Mission régionale d'autorité environnementale

**Avis de la mission régionale  
d'autorité environnementale  
Centre-Val de Loire  
sur l'aménagement du Parc de Loire  
à Saint-Jean-Le-Blanc et Saint-Denis-en-Val (45)  
Demande de permis d'aménager**

N°2021-3253

*Illustration: patrimoine naturel dans le périmètre du projet  
(Source: résumé non technique, Page 13)*

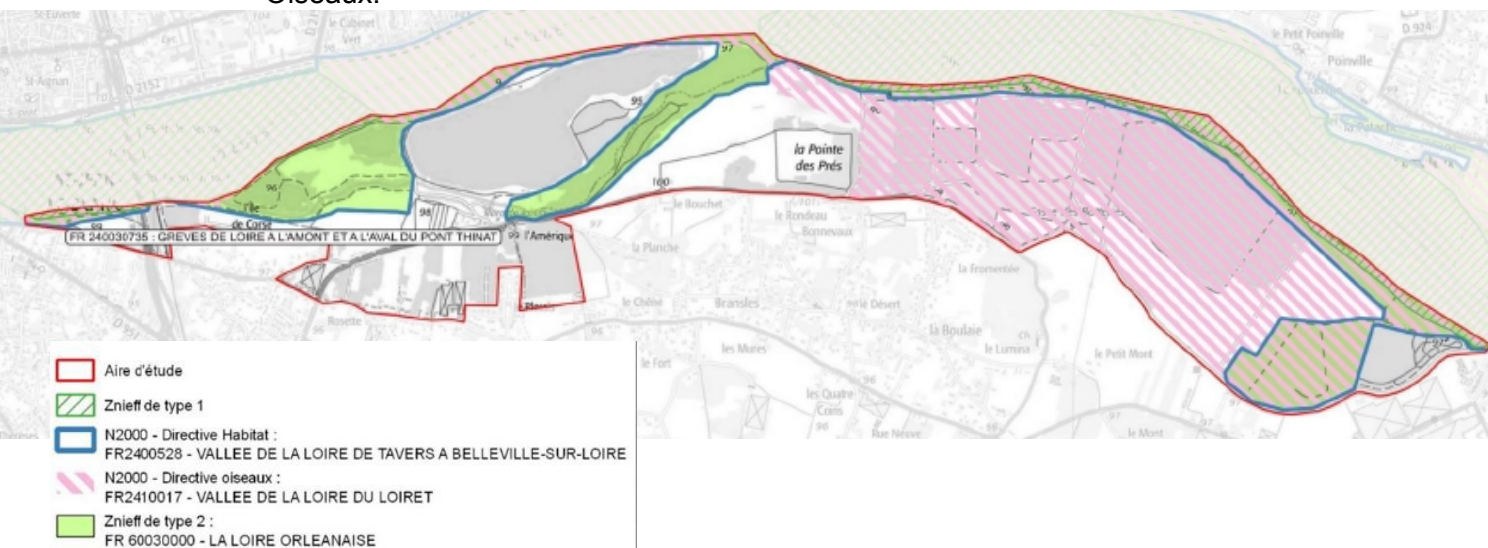
L'autorité environnementale note que des cartes plus précises présentant les incidences spécifiques à chaque secteur auraient permis de mieux appréhender les enjeux et leur prise en compte.
